**Merkblatt für die Bauliche Erhaltung von Verkehrsflächen mit Pflasterdecken
oder Plattenbelägen in ungebundener Ausführung sowie von Einfassungen**

Ausgabe 2016

Korrektur

Stand 25. September 2018

**Bild 12: Empfohlener Sieblinienbereich für ungebundenes Fugenmaterial 0/3,
welches filterstabil zu einem Bettungsmaterial 0/5 gemäß M FP ist**

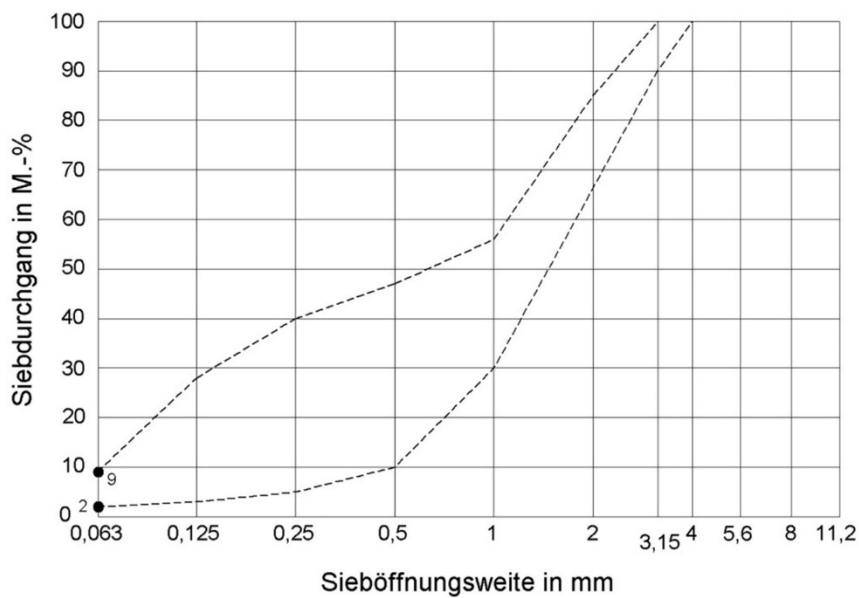
Auf Seite 24 wird das Bild 12 ausgetauscht.
